① 改善箇所説明図

不具合の内容

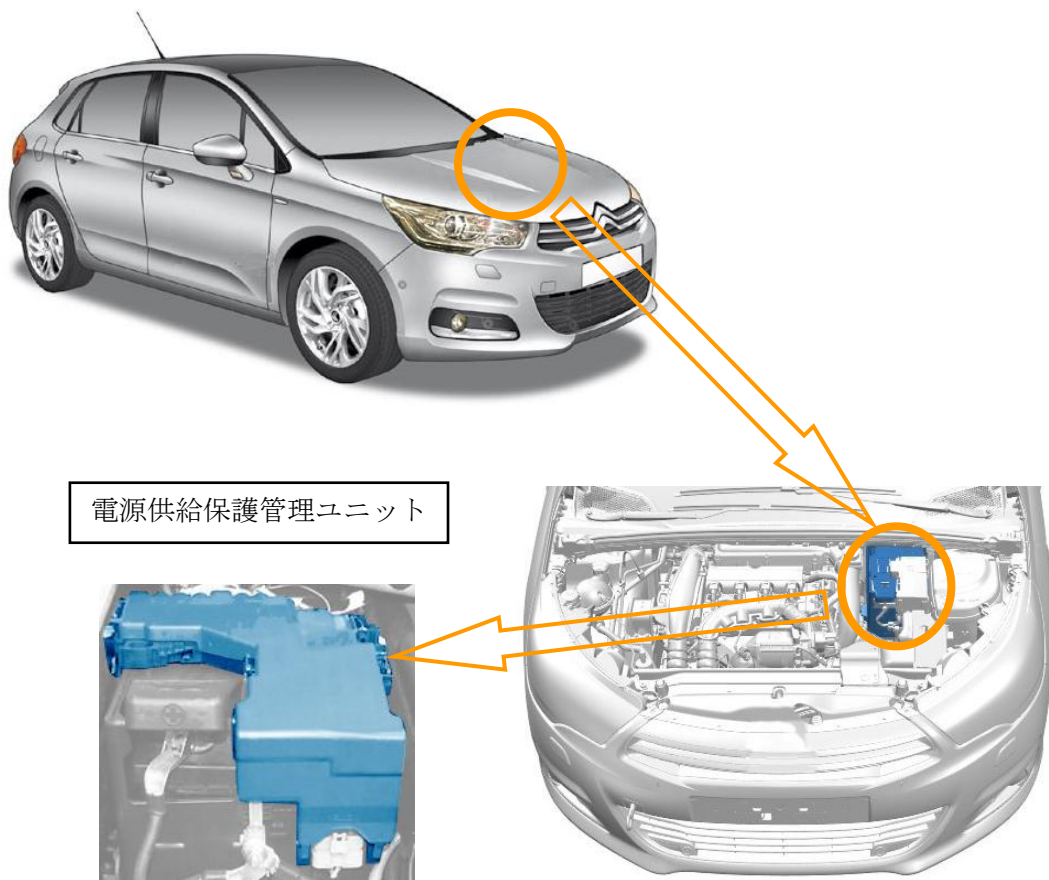
注： 識別番号の点検・交換をする部品を示す

電源供給保護管理ユニットにおいて、ソフトウェアが不適切なものがあるため、エンジン始動に必要な電源が当該ユニットから供給されず、エンジンが始動しないことがある。

全車両、電源供給保護管理ユニットの製造識別番号を点検し、該当する識別番号のものは電源供給保護管理ユニットを良品と交換する。
